Évaluation environnementale des projets
Nos réf : EE-767-13

Avis de l'autorité environnementale sur le projet de centrale photovoltaïque de Thoury-Férottes (Seine-et-Marne)

Le présent avis porte sur le projet de construction d'une centrale photovoltaïque d'une puissance crête d'environ 12 MWc, sur la commune de Thoury-Férottes en Seine-et-Marne. Cette demande est relative au permis de construire n° PC 077 465 13 00001.

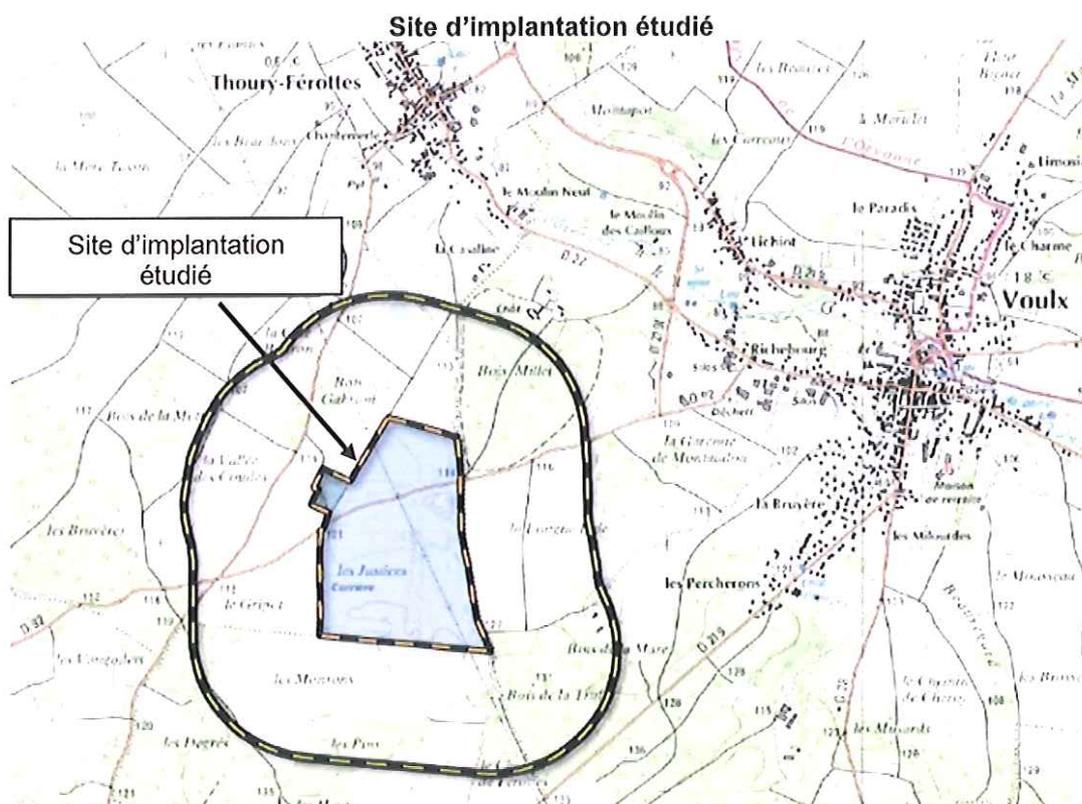
Le projet est bien décrit dans le dossier. Toutefois, le plan du projet présenté à la page 37 de l'étude d'impact devrait être complété par une légende, expliquant notamment où se situent les haies, les postes électriques, les pistes et l'accès au site.

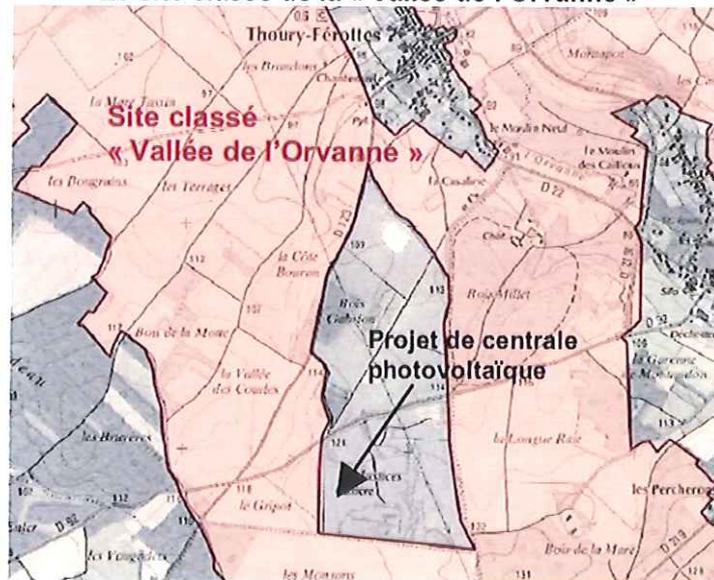
Le dossier présente le site d'implantation comme une grande friche délaissée après l'exploitation de la carrière. Certaines photographies aériennes, datant de 2009, sont présentées dans l'étude d'impact pour illustrer l'état actuel, alors qu'elles sont antérieures à la remise en état de la partie nord du site.

Bien que l'activité agricole n'ait pas repris sur ces terrains, l'autorité environnementale tient à préciser que la remise en état pour un usage agricole a été réalisée par l'exploitant de la carrière et est terminée depuis 2011. L'occupation du sol actuelle du site correspond donc à une ancienne carrière réhabilitée pour un usage agricole, et non à une friche industrielle comme cela est parfois indiqué.

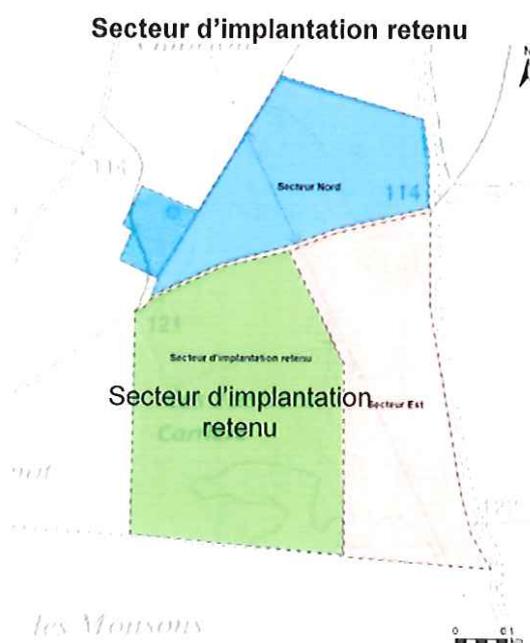
L'analyse des enjeux environnementaux réalisée dans l'état initial de l'environnement a conduit le maître d'ouvrage à retenir un secteur d'implantation du parc photovoltaïque plus limité que le site d'étude : les zones situées au nord de la RD 92 (secteur bleu) et à l'est des lignes électriques (secteur orange) ont été exclues, pour ne retenir que le secteur vert.
